Nr referencyjny postępowania: ZP.III.271.8.2021

**ODPOWIEDZI NA PYTANIA WYKONAWCÓW
ORAZ INFORMACJA O ZMIANIE TERINU SKŁADANIA I OTWARCIA OFERT,
A TAKŻE O ZMIANIE TREŚCI SWZ**

Dotyczy: postępowania o udzielenie zamówienia klasycznego o wartości mniejszej niż progi unijne oraz większej niż kwoty określone w art. 2 ust. 1 pkt 1, prowadzone w trybie podstawowym bez negocjacji, zgodnie z art. 275 pkt 1 ustawy z dnia 11 września 2019 r. Prawo zamówień publicznych (Dz. U. z 2019 r., poz. 2019) ze zm. na zadanie pn. „Rozbudowa oraz remont budynku jednostki Ochotniczej Straży Pożarnej w miejscowości Gardna Mała”

Pytanie Nr 1:

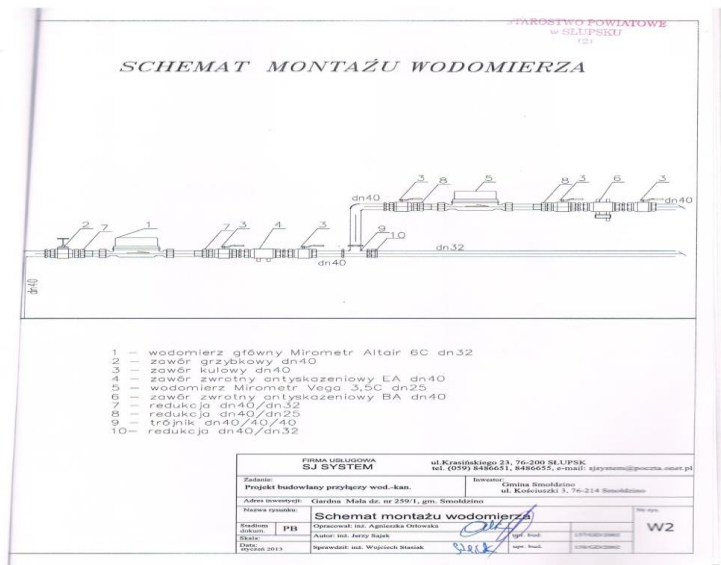
Proszę o udostępnienie dokumentacji lub obmiarów – branża sanitarna – branża elektryczna celem wykonania kosztorysu – zgodnie z pkt. 43, 44, 45, 46, 47, 106 obmiaru.

Dot. poz. 43 – w pozycji nr 43 przedmiaru robót należy wycenić instalacje wg projektu br. Sanitarnej stanowiącej załącznik nr 3 do pozwolenia nr 84/2013.

- wykonanie przyłącza wodociągowego PE 50 (DN40) o długości 8,0 mb,
- dostawa i montaż zestawu wodomierzowego tj. zabudowa wodomierza, wodomierz np.: 3,5 C Dn 25, zawory kulowe Dn 40, zawór antyskażeniowy typu BA Dn 40 mm – wg rysunku W2 projektu załącznik nr 3.

- rozprowadzenie instalacji WZ-DN32 – 26 mb,
- rozprowadzenie instalacji WZ-DN25 – 9 MB,
- rozprowadzenie instalacji WZ-DN20 – 18 mb,
- rozprowadzenie instalacji WZ-DN15 – 16 mb,
- dostawa i montaż muszli ustępowej – 2 szt.,
- dostawa i montaż brodzika – 2 szt.,
- dostawa i montaż umywalki kompaktowej – 2 kpl.,
- dostawa i montaż podejścia do muszli ustępowych zaworów spłukujących – 2 kpl.,
- dostawa i montaż baterii umywalkowych – 2 kpl.,
- dostawa i montaż baterii natryskowych – 2 kpl.,
- dostawa i montaż elektrycznego pojemnościowego podgrzewacza wody o poj. 150 l z grzałką elektryczną o mocy 2KW – 1kpl.,

- piony kanalizacyjne na poddasze i ponad dach oznaczony K1 PVC 110, wyprowadzić i zakończyć rurą nawiewną 160-6 mb,
- do wyceny należy przyjąć podejścia pod urządzenia sanitarne rura PVC 110 mm, L= 9,0 mb,
- podejście pod brodziki – 2 szt.,
- podejście pod ustępy – 2 szt.,

- rozprowadzenie instalacji WZ Dn40 – 20 mb.,
- dostawa i montaż hydrantów, skrzynka hydrantowa HW – 25n/20 – 2 kpl.

Dot. poz. 44 – w pozycji 44 przedmiaru robót należy wycenić instalacje wg projektu branży sanitarnej stanowiącej załącznik nr 3 do pozwolenia nr 84/2013 – rysunek OiW1 i OiW2.

Dot. poz. 45 – w pozycji 45 przedmiaru robót należy wycenić instalacje wg projektu branży sanitarnej stanowiącej załącznik nr 3 do pozwolenia nr 84/2013 – rysunek WK1, do wyceny należy przyjąć instalacje poza budynkiem.

Dot. poz. 46 – w pozycji 46 przedmiaru robót należy wycenić instalacje wg projektu branży elektrycznej stanowiącej załącznik nr 4 do pozwolenia nr 84/2013 z wyłączeniem rysunku oznaczonego E-04.

Dot. poz. 47 – w pozycji 47 przedmiaru robót należy wycenić instalacje wg projektu branży elektrycznej stanowiącej załącznik nr 4 do pozwolenia nr 84/2013 – na podstawie rysunku oznaczonego E-04.

- wymiana istniejącego kotła (demontaż kotła wraz z osprzętem) na kocioł o mocy 30 KW + zasobnik + sterownik, wraz z armaturą. Kocioł opalany peletem zgodnie z obowiązującymi przepisami i normami, wraz z osprzętem – 1 kpl.,

- podłączenie instalacji z części rozbudowywanej remizy OSP,
- wymiana instalacji stalowej C.O. (istniejące rury o długości 52 mb DN 40) na rury PP STABI zgrzewane + otulina w części istniejącej remizy OSP (garaż + szatnia) wraz z podłączeniem do kotła – rura PP STABI DN 40 mm – 52 mb.

- wymiana istniejących grzejników (demontaż grzejników – 6 szt.) na grzejniki C22/600/1600 – 6 szt. (montaż grzejników 6 szt.),
- wykonanie przeglądu komina z dobraniem wkładu kominowego – 1 kpl.,

- montaż wkładu kominowego z rury nierdzewnej DN160 – 9 mb,
- wymiana lampy oświetleniowej – 1 szt.,
- wymiana łącznika – 1 szt.,
- wymiana drewnianych drzwi wejściowych na drzwi stalowe z nawietrzakiem o wymiarach 90x210 cm,
